**TRÁMITE DE AUDIENCIA DEL EXPEDIENTE DE
FORMULACIÓN DE DECLARACIÓN DE IMPACTO
AMBIENTAL DEL PROYECTO**

**PARQUE EÓLICO ODÓN DE BUEN II
T.M. GURREA DE GÁLLEGO (HUESCA)**

MEMORIA

Nº EXPTE INAGA: 500201/01/2018/06354

Figura 3. Modificación del vial de acceso al aerogenerador OB2-05.
(Amarillo: Proyecto inicial – Azul: Modificaciones al proyecto)

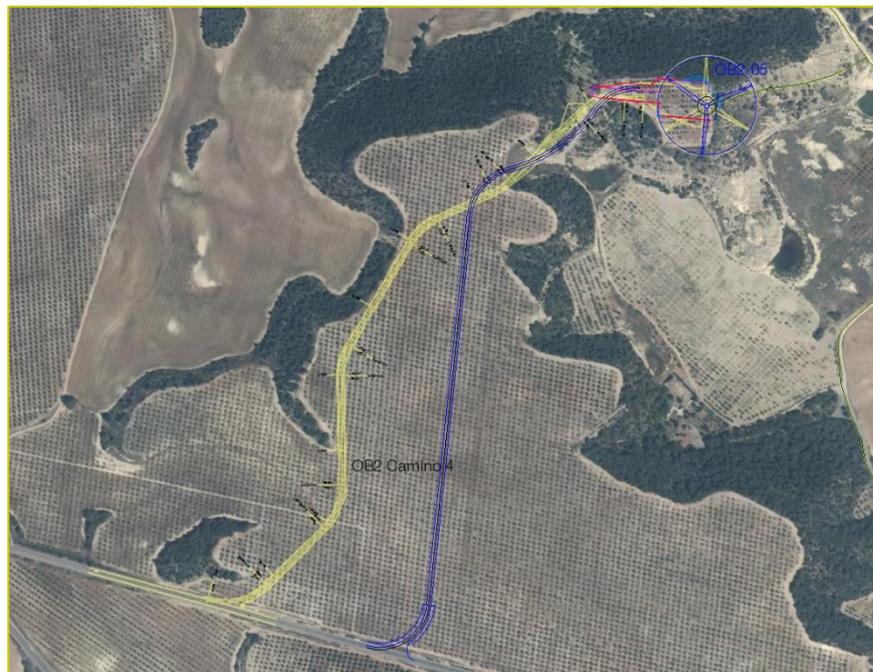
Directamente relacionada con la modificación anterior y derivada de la ya mencionada condición 8.b y de la disminución de las afecciones a la vegetación natural que establece, se plantea la modificación del camino de acceso al aerogenerador OB2-05.

Tal y como se muestra en la figura siguiente el nuevo trazado, aleja sensiblemente dicho vial de las laderas inicialmente anexas por el oeste, lo que supone una mejora sustancial desde el punto de vista ambiental por dos razones fundamentales, la disminución de la probabilidad de afección a la vegetación de dichas laderas, constituida por un pinar denso de pino carrasco, y la eliminación de un impacto normalmente asociado a los movimientos de tierras que se realizan en estas zonas, los vertidos de áridos a ladera.
